Høring - revisjon av konsesjonvilkår - Rauavassdraget og Roppavassdraget

Vi viser til NVEs brev av 14.06.22 vedrørende høring av revisjonsdokument for reguleringskonsesjonene for Raua- og Roppavassdragene i Gausdal kommune.

Aktuell tiltaksstrekning på Brettingsmyra.

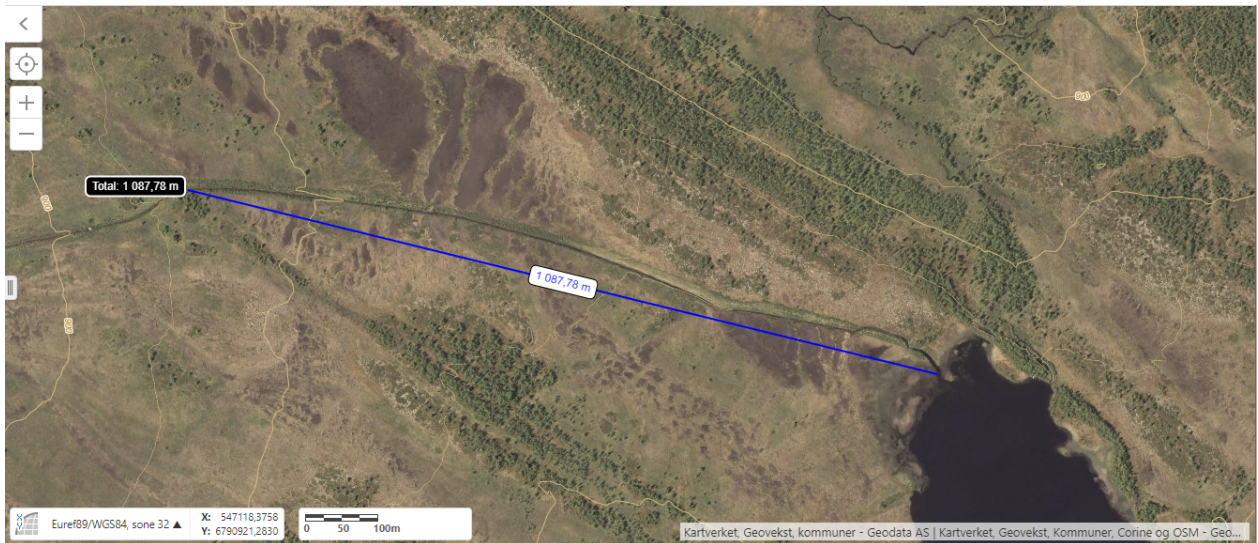
Vi har ingen innvendinger til at overføringen av vann fra Øvre Reinsjø til Hornsjøen opprettholdes. Overføringskanalen har imidlertid en uheldig drenerende effekt på Brettingsmyra i Hynna naturreservat.

Hynna naturreservat er et stort og robust område både i seg selv og i sammenheng med inntilliggende verneområder i Langsua. I tillegg til å være naturreservat har området Ramsar-status. Det betyr at myr- og våtmarksverdiene er av internasjonal verdi. Naturreservatet har store områder med åpent myrlandskap. Dette utgjør viktige leveområder for våtmarksfugl, jaktområder for rovfugl, beiteområder for elg, vokseplass for krevende plantearter og utgjør dessuten et særegent miljø for spesialiserte lavarter. De store åpne myrene i reservatet er i all hovedsak uten tekniske inngrep. Et unntak er imidlertid Brettingsmyra, hvor den kunstig overføringskanalen fra Øvre Reinsjøen over til Mosa og Hornsjøen ligger. Brettingsmyra har store kvaliteter knyttet til ornitologi og botanikk, bla. i form av spillplass for dobbeltbekkasin (nær truet/NT på gjeldende norsk rødliste for arter), hekkeområde for myrhauk (sterkt truet/EN), hekkeområde for vipe (kritisk truet/CR), hekkeområde for storspove (EN), hekkelokalitet for fjellmyrløper (NT) og voksested for huldrestarr (NT). Den kunstige kanalen har innvirkning på vegetasjon og vannhusholdning på Brettingsmyra, med konsekvenser også for ornitologiske verdier. Kanalen har en drenerende effekt som både gir økt gjengroing og uttørking av viktige fugebiotoper. Restaurering av Brettingsmyra vil derfor gi stor gevinst for disse verdiene, i tillegg til gevinsten knyttet til å få tilbake en mer intakt myr for å unngå klimagassutslipp. Restaurering av myr er høyt prioriterte tiltak generelt, og har særlig høy prioritet når det ligger innenfor et verneområde med internasjonal verdi. Vi er derfor av den oppfatning at det bør gjøres tiltak i tilknytning til kanalen over en strekning på drøyt 1 km (se ortofoto under) slik at den drenerende effekten på myra bortfaller/reduseres vesentlig. Dette vil ikke fjerne det tekniske inngrepet, men virkningen av inngrepet for den omkringliggende myra blir langt mindre.

Hvordan dette skal gjennomføres må vurderes nærmere. Et mulig forslag kan være å legge kanalen i et veldimensjonert rør, og deretter grave myrmassene på plass igjen over røret, slik at resultatet blir en jevn myroverflate. For å sikre at rørtraseen ikke drenerer myra, bør det lages terskler med tette masser på tvers av grøfta rundt røret. Det bør minimum lages en terskel for hver 40 cm fall i terrenget, og ikke med større avstand enn 25 meter mellom tersklene. Et mulig restaureringsarbeid vil kreve nær kontakt med forvaltningsmyndigheten (Statsforvalteren) og en egen dispensasjon etter verneforskriften. Det vil kunne bli behov for både før- og etterundersøkelser for å sikre best mulig resultat av restaureringa.

Vi ser det som naturlig at et tiltak for å fjerne/begrense kanalens drenerende effekt på Brettingsmyra bør bekostes av konsesjonæren som et avbøtende tiltak. Vi ber NVE vurdere om det er mest hensiktsmessig at dette ivaretas gjennom pålegg hjemlet i moderniserte konsesjonsvilkår eller om det bør tas direkte inn i konsesjonen.
